ADVERTENCIA 278/DAG

Talleres Aeronáuticos de Reparación, Propietarios y Operadores de aeronaves marca TECNAM, todos los modelos equipados con motores ROTAX

Incorrecta instalación de los RESORTES del Sistema de Escape del motor.

Fig. 2

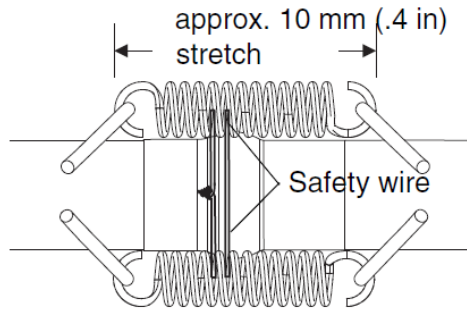
Springs to be secured with safety wire to prevent FOD! See Fig. 2.

The sketch illustrates a possibility how to interconnect the exhaust springs to prevent the vibration of these springs and thus premature wear.

It is also recommended to fill the springs with high heat silicone for additional damping of vibrations.

Figure 1: Exhaust Spring

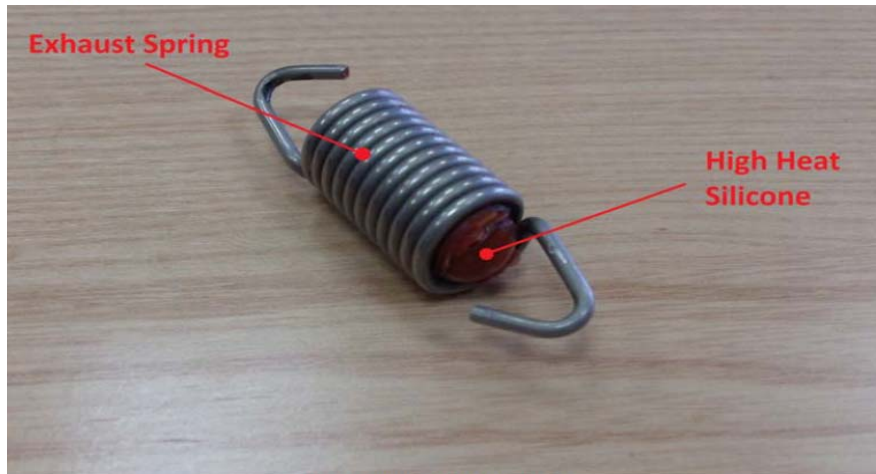
SCOPE: Tecnam recommends to the customers to set-up the Exhaust Springs by filling them with High Heat Silicone to provide additional vibrations damping capability (Refer to Figure 1).

REQUIRED MATERIAL: High Heat Silicone (*Sista SL509 High Heat Acetic Silicon*) or equivalent.
